改善箇所説明図

基準不適合発生箇所

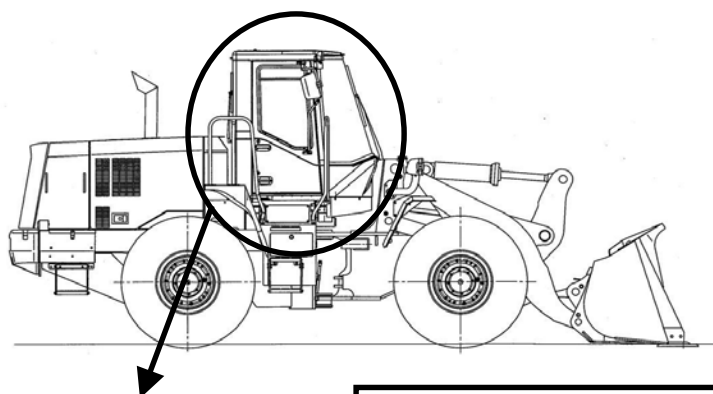
基準不適合の内容	改善の内容
<p>コントロールボックス内に設置された車体コントローラを保護する回路が不適切なため、車体に帯電した静電気が、制動灯の配線を伝って当該車体コントローラに流れる場合がある。そのため、当該車体コントローラの内部素子が破損し、制動灯が常時点灯またはエンジン停止後の再始動ができなくなるおそれがある。</p>	<p>全車両、コントロールボックス内に設置しているリレーマウントに対策リレーを追加する。</p>

改善前	改善後
<p style="text-align: center;">コントロールボックス (上方より) ヒューズボックス</p> <p style="text-align: center;">リレーマウント</p> <p style="text-align: center;">車体コントローラ</p>	<p style="text-align: center;">コントロールボックス (上方より)</p> <p style="text-align: center;">対策リレー</p> <p style="text-align: center;">リレーマウント</p> <p>〔識別〕 対策リレーに白ペイントでマークを表示する。</p>
